新竹縣政府工程查核代表照片表

工程名稱：新竹縣關西鎮鳴鳳公園改善工程

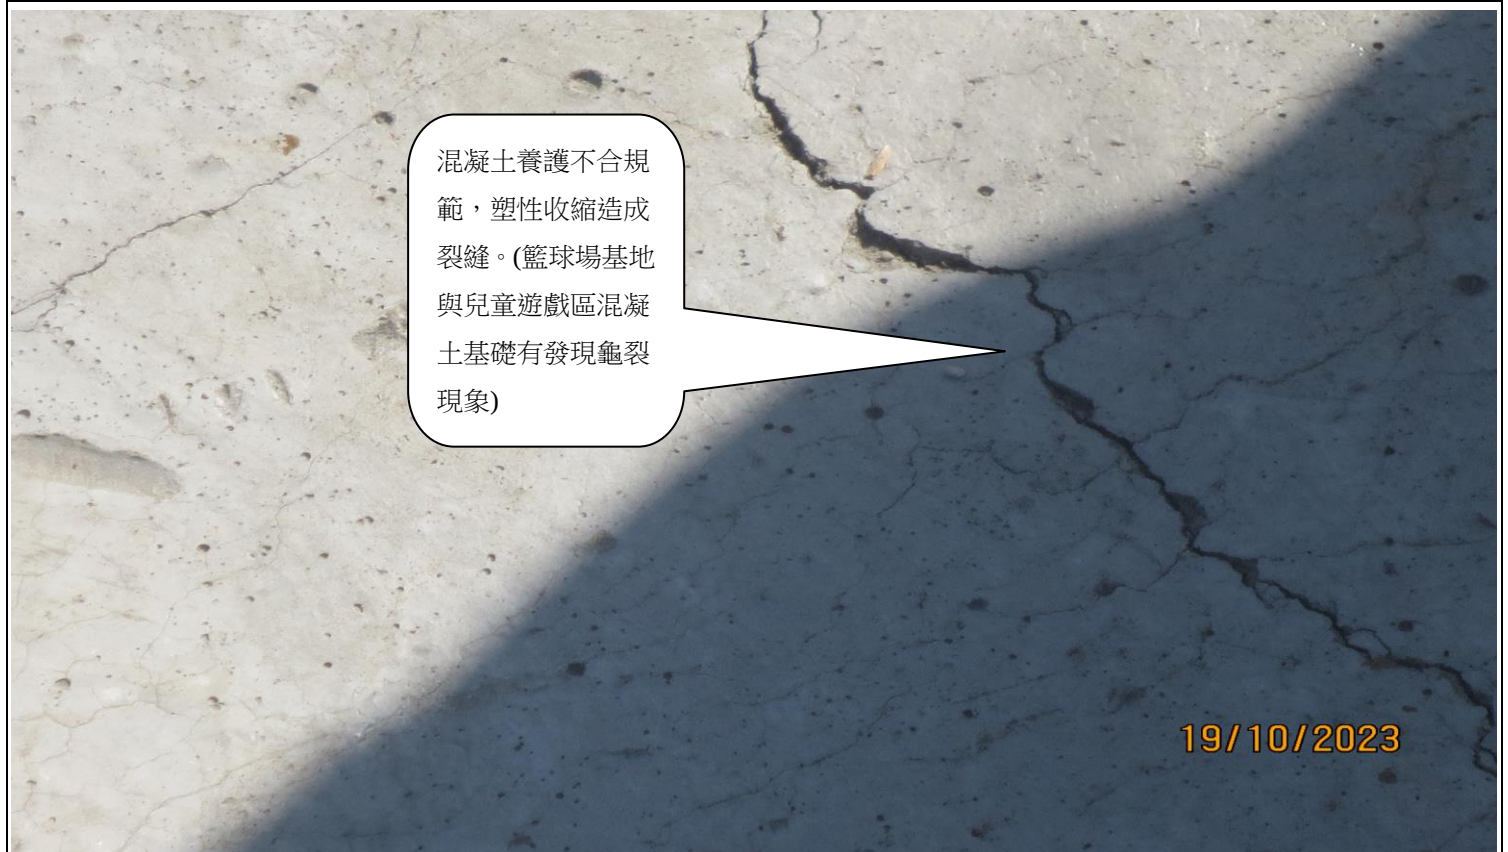
混凝土養護不合規範，塑性收縮造成裂縫。(籃球場基地與兒童遊戲區混凝土基礎有發現龜裂現象)。

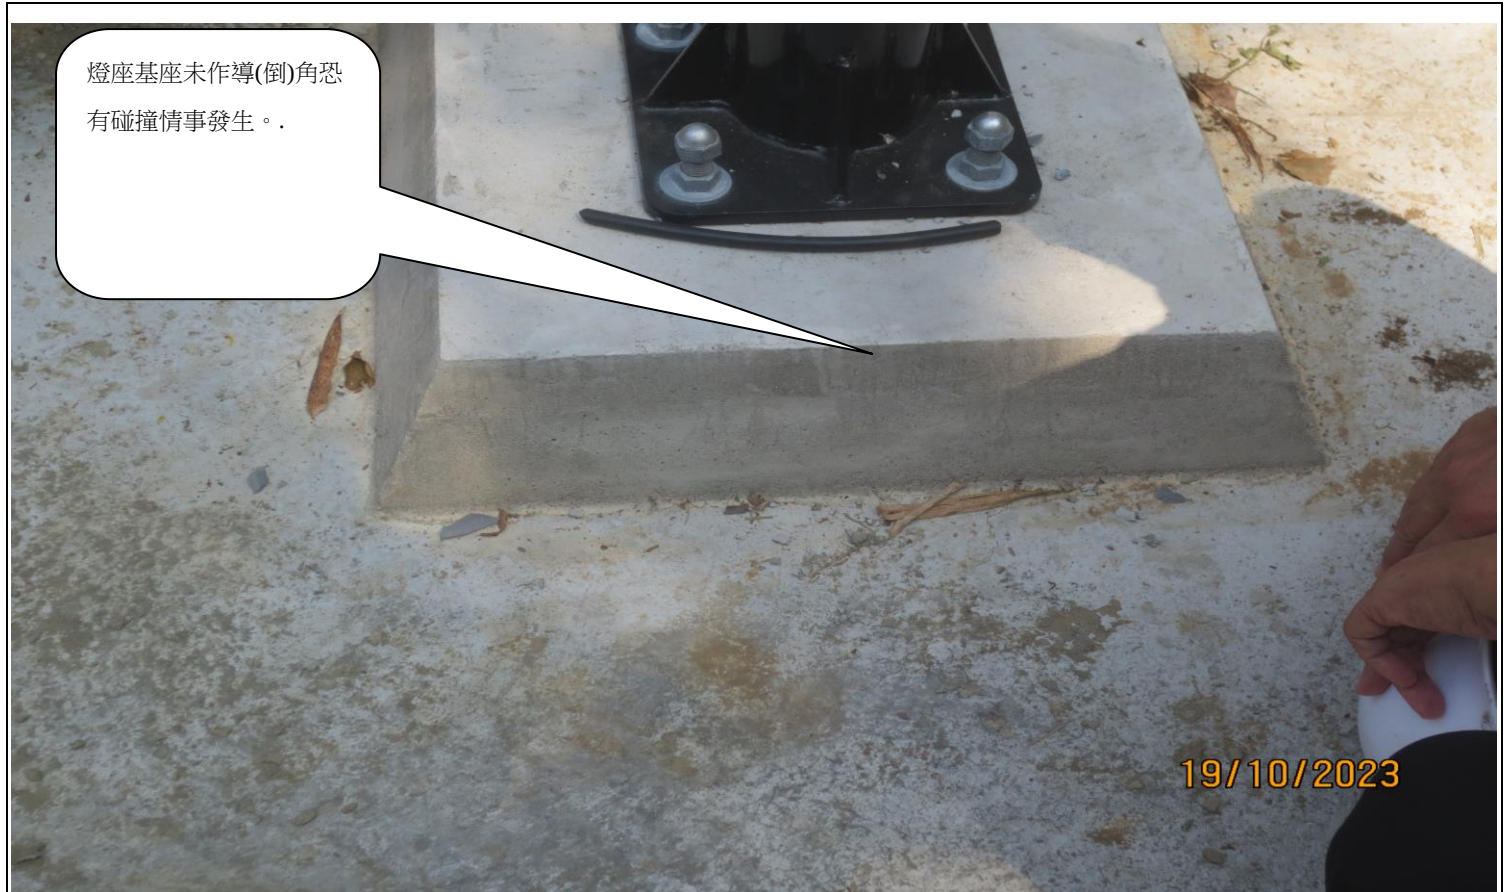
混凝土養護不合規範，塑性收縮造成裂縫。(籃球場基地與兒童遊戲區混凝土基礎有發現龜裂現象)

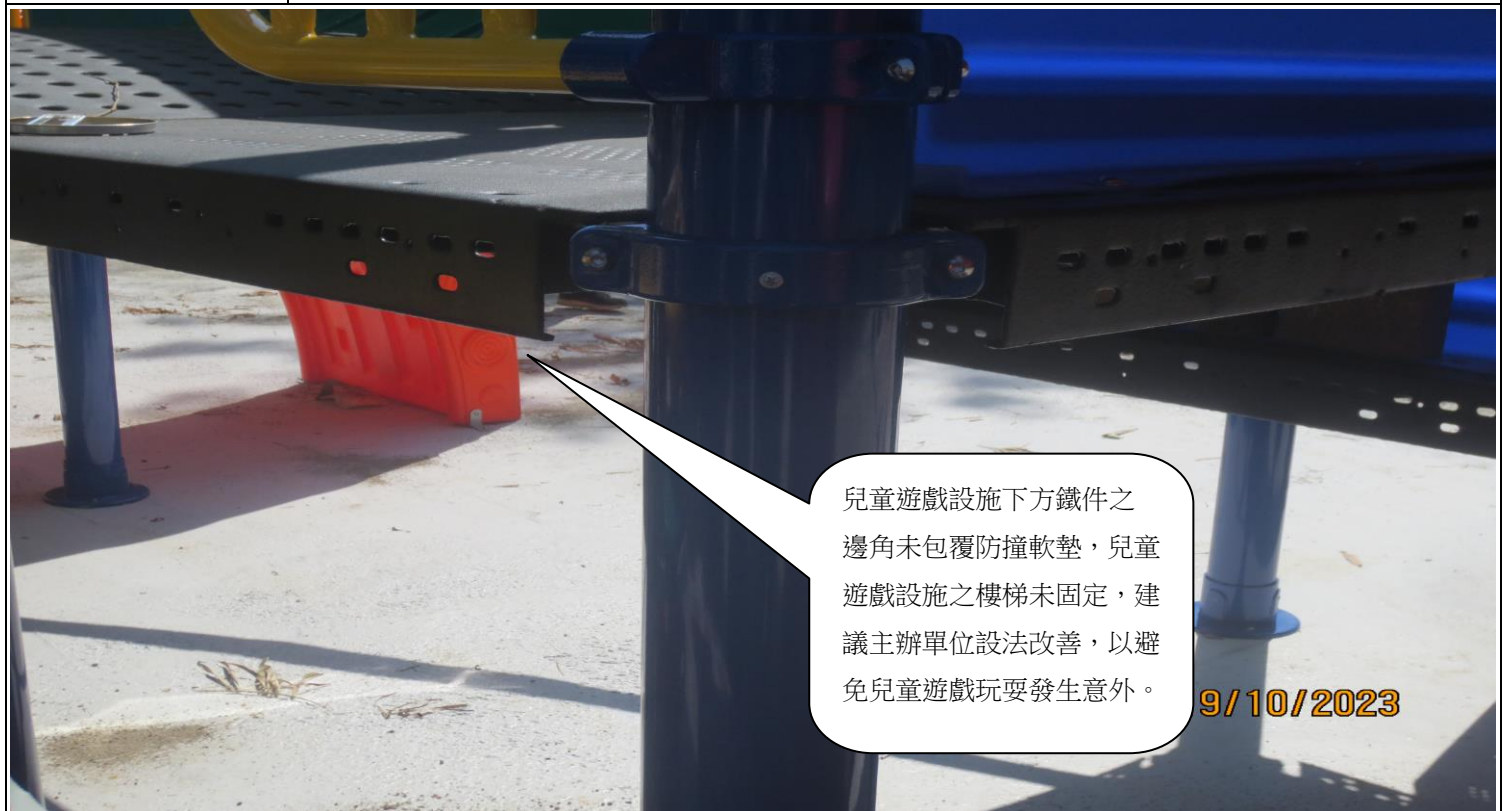
兒童遊戲設施固定零件有螺絲孔未鎖螺絲固定。
